Dotyczy: postępowania o zamówienie publiczne pn.: „**Modernizacja infrastruktury torowo – sieciowej w ciągu ul. 3 Maja w Chorzowie**” – *zadanie nr 4* w ramach realizacji Projektu: „*Zintegrowany projekt modernizacji i rozwoju infrastruktury tramwajowej w Aglomeracji Śląsko-Zagłębiowskiej wraz z zakupem taboru tramwajowego - etap I*”, współfinansowanego przez Unię Europejską ze środków Funduszu Spójności w ramach Programu Operacyjnego Infrastruktura i Środowisko.

**Nr sprawy UE/JRP/B/126/2018.**

W związku z pytaniami Wykonawców do postępowania na realizację w/w zadania wyjaśniamy:

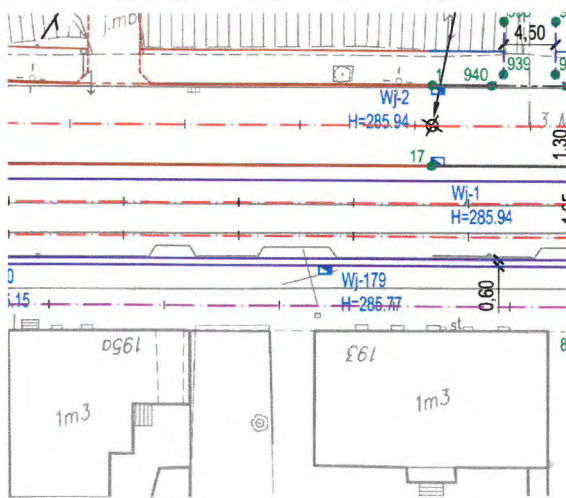
Prosimy o jednoznaczne podanie typu projektowanych rozjazdów. W dokumentacji są sprzeczne informacje:

- Przedmiar robót rozbudowa układu drogowo-tramwajowego - część tramwajowa:

23	D-11.01.01	Układanie rozjazdów zwyczajnych dostarczanych w zespołach prefabrykowanych. Skos 1:9. Promień łuku 190 m. Szyny tramwajowe	kpl	2
----	------------	--	-----	---

- Projekt wykonawczy/budowlany, opis techniczny: brak informacji
- SST - D-11.01.01 Nawierzchnia torowiska:

## 2.1.2. Rozjazdy

### 2.1.2.1. Zwrotnice

W rozjazdach przewidziano typowe zwrotnice o  $R=50m$ , oparte o profil szyny 60R2, długości 5.300m (+0.700m) z wymiennymi iglicami sprężystymi ze stali o twardości min. 260HB, opartych na podstawie ciągłej z gniazdem na ucho iglicy i rygla.

Zamawiający informuje, że należy zastosować rozjazdy typowe o skosie 1:6 i promieniu wykrażającym  $R=50m$  z mechanizmem samorozpruwalnym. Należy zastosować rozjazdy z szyną tramwajową na podkładach drewnianych.

### RYS 6.01\_wytyczenie\_PW (brak rozjazdów)

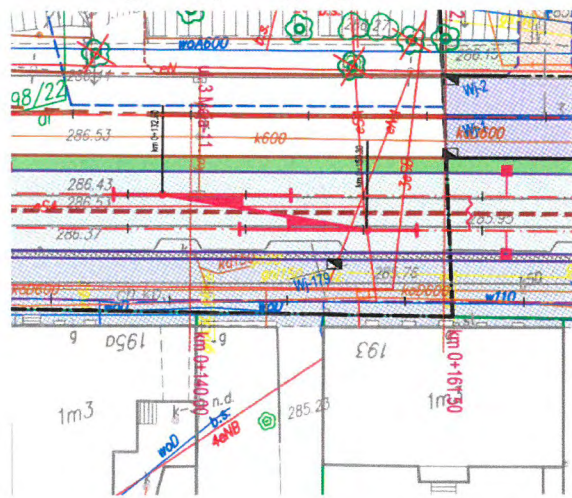
Prosimy o uzupełnienie projektu wykonawczego *rys. 6.01 Plan wytyczeniowo - wymiarowy* o współrzędne geometryczne dla rozjazdów.

Zamawiający informuje, że na planie sytuacyjnym podano kilometraż punktu matematycznego rozjazdu. W uzupełnieniu Zamawiający zamieszcza na stronie internetowej rysunek wytyczenia z lokalizacją rozjazdów wraz ze współrzędnymi punktu matematycznego rozjazdu.

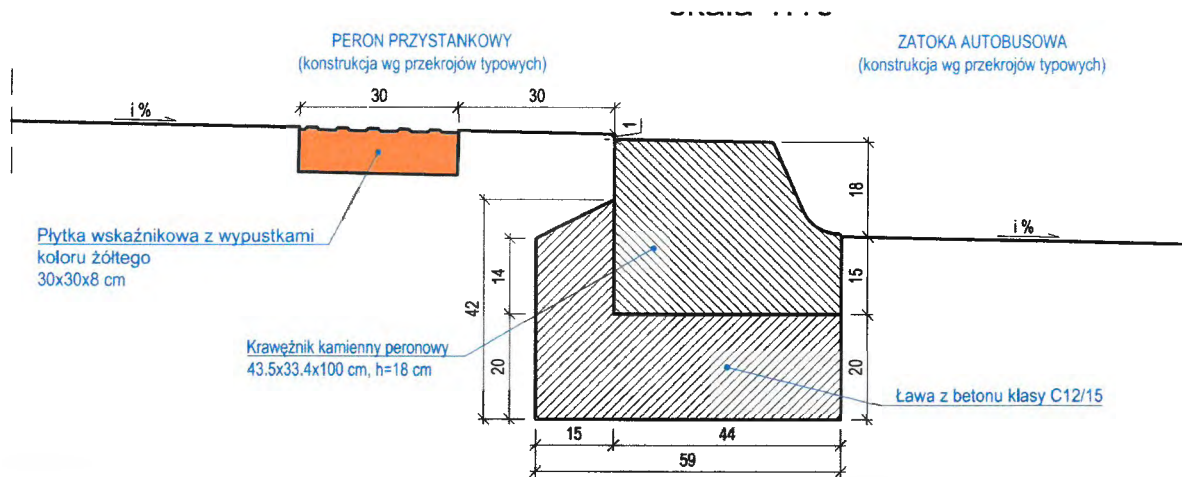
Prosimy o wyjaśnienie rozbieżności dot. rodzaju brukarki peronów tramwajowych, wykonawca ma wycenić płytki czy kostki wskaźnikowe?

42	D-05.03.23	Nawierzchnie z kostki brukowej betonowej o grubości 8 cm na podsypce cementowo-piaskowej-kostka integracyjna z wypustkami	m2	117,45
----	------------	---	----	--------

Zamawiający informuje, że do wyceny należy przyjąć płytki wskaźnikowe. Zapis przedmiaru został ujednolicony.
